RIFACIMENTO METANODOTTO SANSEPOLCRO – FOLIGNO
E OPERE CONNESSE

STUDIO DI IMPATTO AMBIENTALE

Parere istruttorio Regione Toscana - Prescrizioni e
raccomandazioni

Parere ambientale Regione Umbria – Richieste di integrazione
Altri Pareri

Figura 1/A – Elenco corsi d'acqua Regione Toscana interferiti dal metanodotto

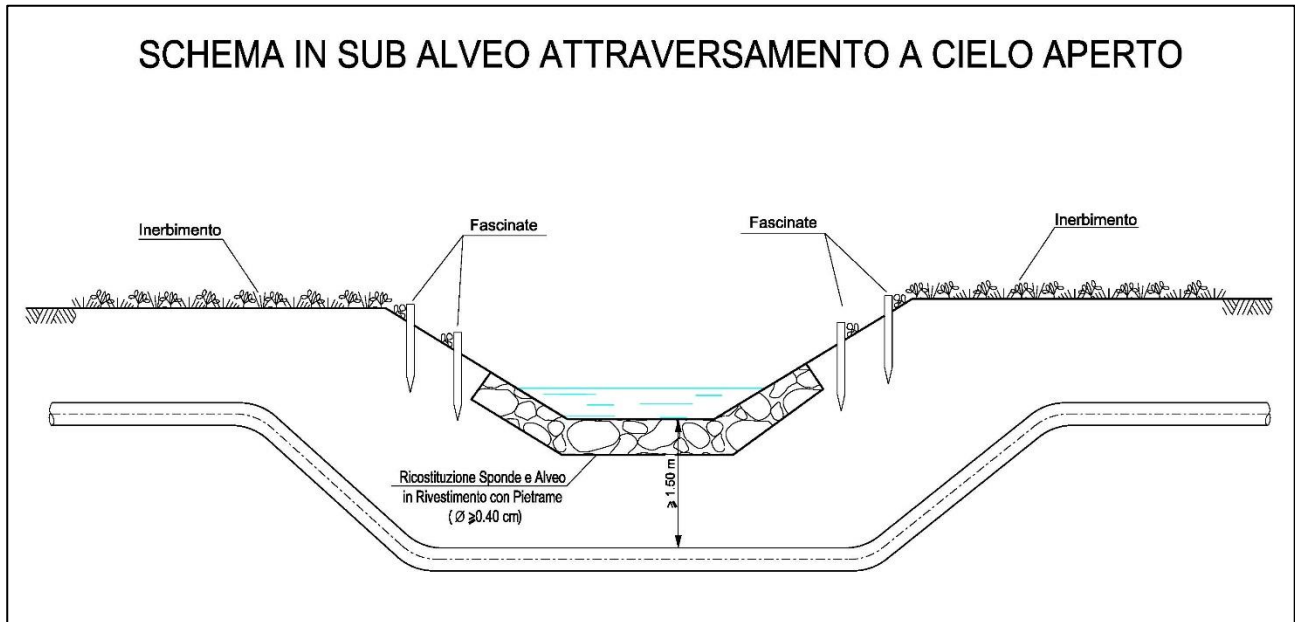
1.1.1 Ai fini dell’Autorizzazione con concessione idraulica, dovranno essere esplicitate, ai fini della risoluzione delle interferenze con il suddetto reticolo idrografico, le modalità di attraversamento e di ripristino di ciascun corso d’acqua interferito, tenendo conto che dovrà essere posta particolare attenzione all’attraversamento del tratto tombato del Fosso Infernaccio e del T. Riascone che, nel punto attraversato, risulta arginato.

L’ubicazione della interferenza del metanodotto con tali corsi d’acqua è mostrata nella figura 1/A di seguito riportata e il loro elenco in tabella 1/A.

Nel seguito si riportano per i vari corsi d'acqua interferiti la metodologia di attraversamento, lo spessore di copertura e le opere di ripristino/protezione previste.

Figura 3/A – Interferenza tra ciclovia dei “Due Mari” tratto 20-21 (linee rossa e verde) e Met. Sansepolcro – Foligno DN 400 (linea magenta) da Pk 2+460 a Pk 2+585

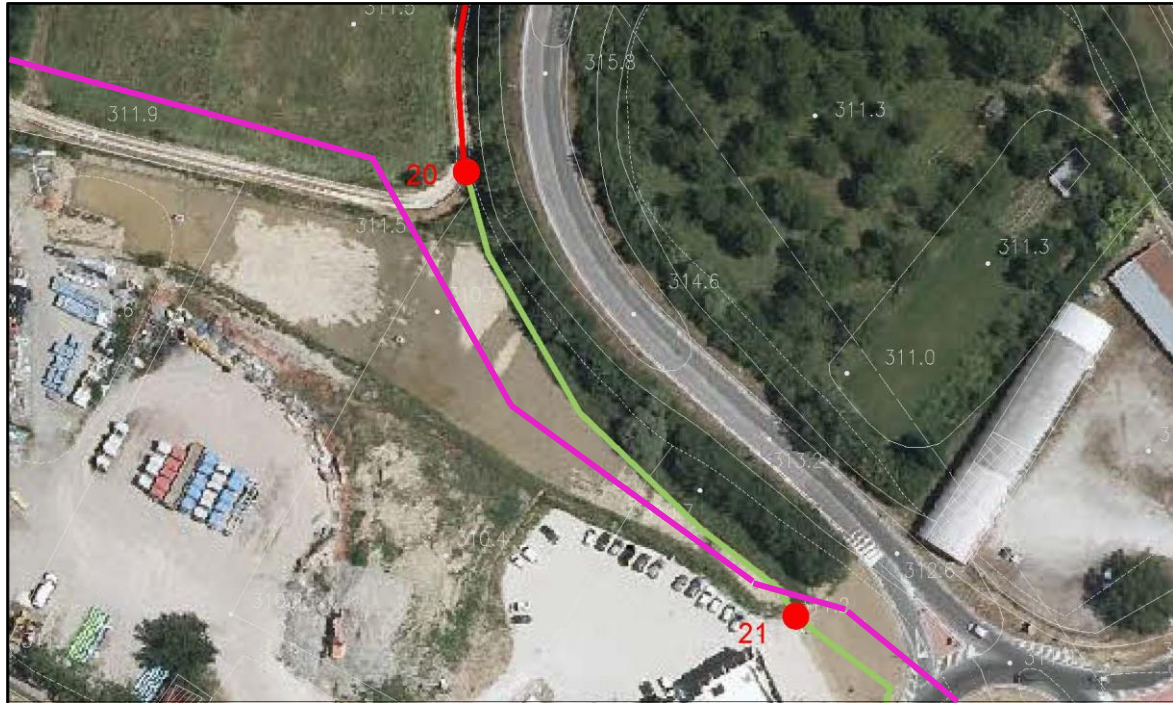
1.1.3 Ai fini dell'Autorizzazione Unica ex D.P.R. 327/2001 (n.1) Prima della presentazione dell'istanza ai fini dell'Autorizzazione Unica ex D.P.R. 327/2001, per il tratto del tracciato del nuovo metanodotto, in corrispondenza dello svincolo sud della E45, che lambisce il piede della scarpata che sostiene la viabilità di svincolo, il proponente dovrà risolvere eventuali interferenze del nuovo metanodotto con il progetto cofinanziato dalla Regione Toscana insieme ai Comuni di Sansepolcro, Anghiari e Monterchi e all'Unione Montana dei Comuni della Valtiberina Toscana, per la realizzazione della ciclovia dei "Due Mari", il cui progetto definitivo è in corso di ultimazione, prendendo contatti con il Comune di Sansepolcro.

Dalle tavole del Progetto Definitivo ricevute dall'Ufficio tecnico del Comune di Sansepolcro tramite mail il 15/06/2022, di sotto si riportano gli stralci d'interesse, si evince che il tracciato della ciclovia interferisce con il tracciato del Met. Sansepolcro – Foligno DN 400 (16") DP 75 bar, tuttavia le due infrastrutture risultano compatibili in quanto la prima è superficiale e non presenta opere di scavo profondo, mentre il metanodotto, in quel tratto, risulta interrato con copertura minima non inferiore a 3,0 m rispetto al piano campagna come meglio illustrato nel Dis. AT-20047-L01-001 allegato.

Figura 4/A – Stralcio immagine satellitare Regione Toscana – SITA: Banca dati incendi boschivi, con cerchiate le aree boschive attraversate. Comune Sansepolcro.

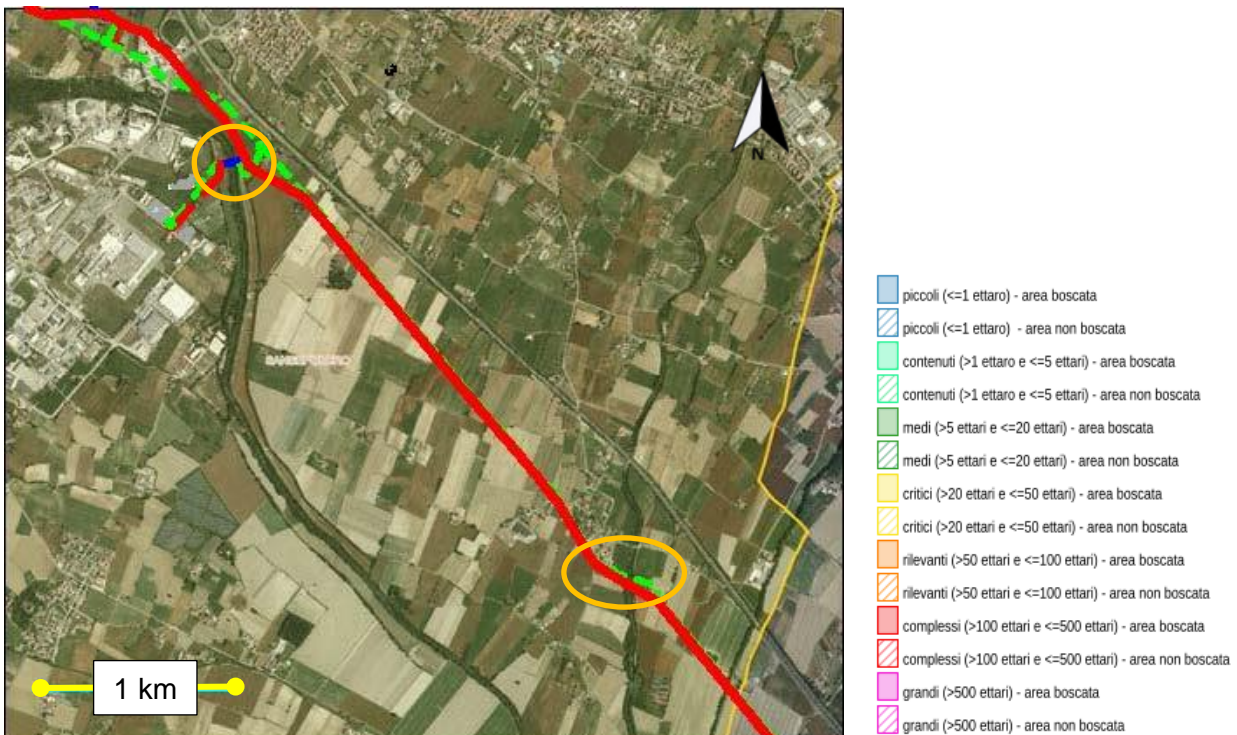
a) verificare se le attività di cantiere interferiscano o meno con aree boschive percorse dal fuoco e, in caso affermativo, verificare se lo strumento urbanistico prevedeva l’opera prima del verificarsi dell’incendio attenendosi a quanto previsto dall’art 76 c 5 della LR n.39/00 (e art 10 L 353/00) (ovvero se lo strumento urbanistico prevedeva l’opera, l’intervento è realizzabile se invece non la prevedeva, sull’area percorsa da incendio insiste un vincolo di inedificabilità di 20 anni indipendentemente dal fatto che il bosco appaia in buone condizioni vegetazionali).

Come da verifica eseguita consultando il geoportale della Regione Toscana/Incendi boschivi (Regione Toscana - SITA: Banca dati incendi boschivi), nessuna delle aree di cantiere andrà ad interferire con aree boscate che sono state percorse dal fuoco. Infatti, come risulta evidente dallo stralcio dell’immagine satellitare del SITA, le due aree boscate (cerchi gialli di figura 4/A e 4/B) non riportano retini indicanti le aree percorse dal fuoco (estensione e gravità dell’incendio) come da legenda posta a lato della figura 4/A.

Figura 4/C – Stralcio immagine con Tracciati, con cerchiata l'area boschiva attraversata (rosso linea in progetto, verde linee in dismissione, blu condotta in esercizio)

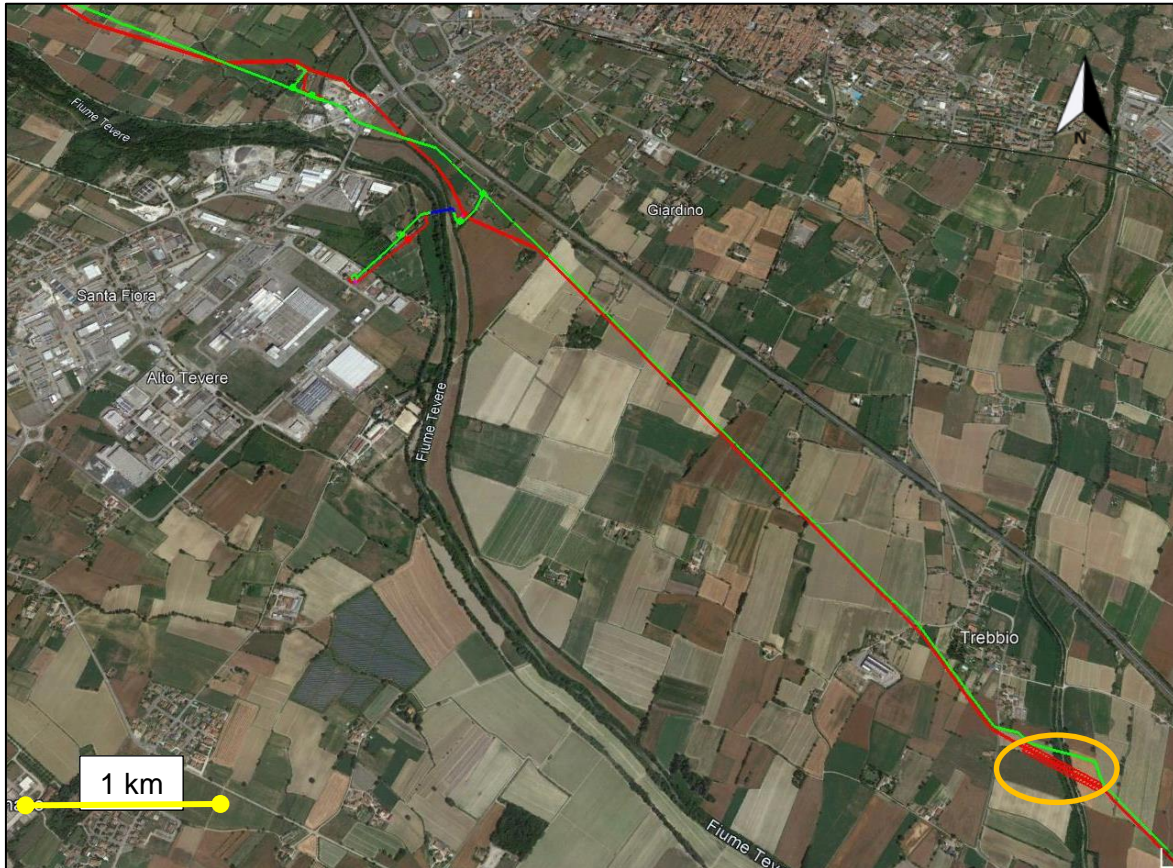
b) verificare che gli interventi in progetto non si configurino mai come trasformazione boschiva ai sensi dell'art 41 della legge forestale (lr 39/00). In caso contrario si ricorda che dovrà attenersi alle disposizioni di cui agli articoli 42, 44 della legge forestale e art 81 del regolamento forestale;

Gli interventi vedono coinvolta, per un breve tratto, la sola area boschiva posta dal km 6+128 al 6+165 della linea da dismettere Metanodotto Sansepolcro – Foligno DN 250 (10") - MOP 70 (35) bar (figura 4/C e 4/D)), in quanto l'area presenta dal km 0+060 al 0+208 della linea da dismettere Allacciamento Neslè IT Sansepolcro DN 100-150 (4-6") MOP 24 bar, non sarà più interessata dai lavori in quanto si prevede di utilizzare la condotta esistente senza interferire quindi sulla vegetazione forestale.

Gli interventi che interesseranno l'area boscata (dal km 6+128 al 6+165) non costituiscono trasformazione del bosco in quanto il soprassuolo forestale sarà solo temporaneamente rimosso e successivamente ripristinato, senza comportare cambio di uso del suolo permanente.

Figura 4/E Modalità di salvaguardia piante in pista

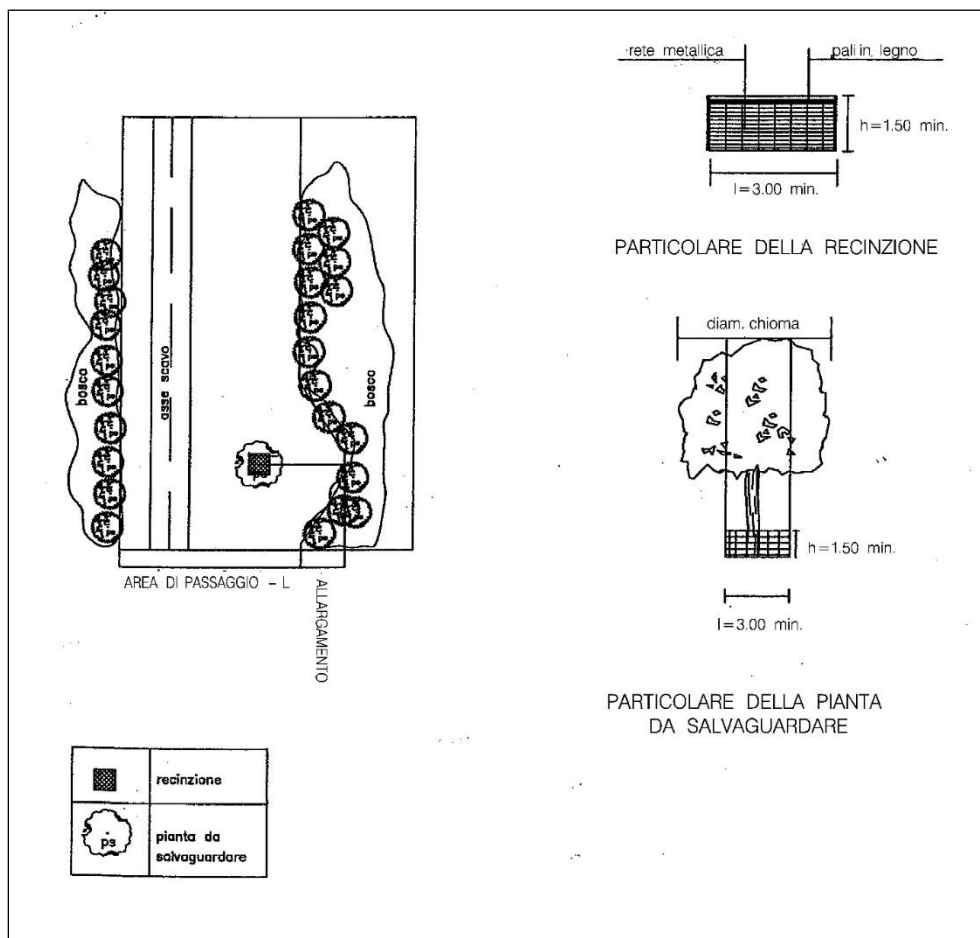
- in merito agli aspetti forestali, per quanto concerne le interferenze delle attività di cantiere con filari e piante singole, si ricorda che il Proponente dovrà attenersi a quanto previsto all'art. 55 della L.R. 39/00 e agli artt. 55 e 56 del D.P.G.R. 48/R/2003;

Le attività di cantiere che interferiranno con filari e piante singole, si atterranno a quanto previsto all'art. 55 della L.R. 39/00 e agli artt. 55 e 56 del D.P.G.R. 48/R/2003.

Tutte le formazioni vegetazionali che saranno interessate dai lavori (filari, fasce e piante singole) verranno comunque completamente ripristinate e non subiranno riduzione di superficie; inoltre, dove possibile senza compromettere la sicurezza del cantiere, sarà applicata la tecnica della salvaguardia delle piante in pista, che prevede, per le piante più lontane dall'asse dello scavo, di particolare valore ecologico e naturalistico, la loro presenza nell'area di lavoro (figura 4/E).
